## Pištanje u području pljosnatog remena s utorima

| <b>Proizvođač:</b> | Opel, Vauxhall   |

**INA 0029**

**Slika 1:** Zamjena proizvoda

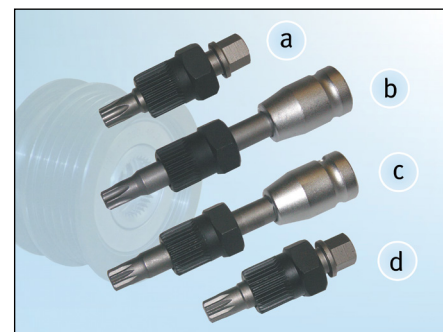
Oštećenje remenice za prazni hod alternatora.

Kod alternatora DENSO, prema preporukama proizvođača vozila, potrebno je zamijeniti originalno montiranu remenicu za slobodni hod modificiranom remenicom za slobodni hod alternatora marke INA (vidi sliku 1).

**Slika 3:** Razlikovanje remenica za slobodni hod alternatora INA 535 0063 10 (VALEO) i 535 0151 10 (DENSO)

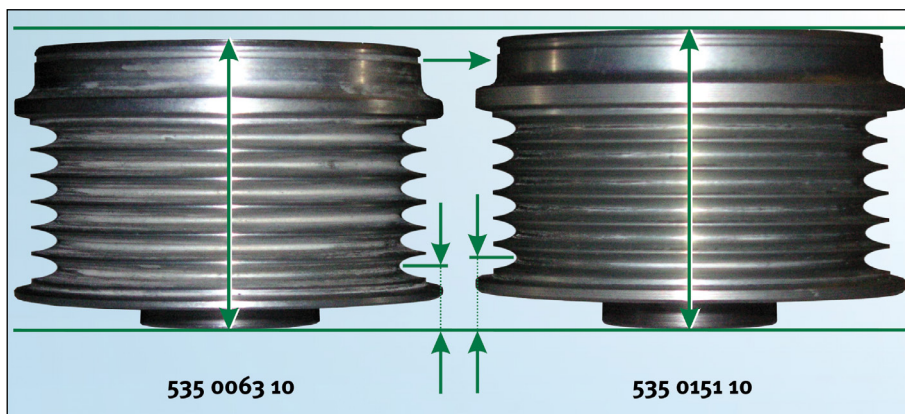
Ako je u vozilu montiran alternator VALEO, kompanija INA nudi također remenicu za slobodni hod alternatora. Kako se obje remenice za slobodni hod alternatora optički gotovo ne razlikuju (na pogled izvana), posvetite, molim, pozornost njihovim sitnim razlikama (vidi sliku 3)
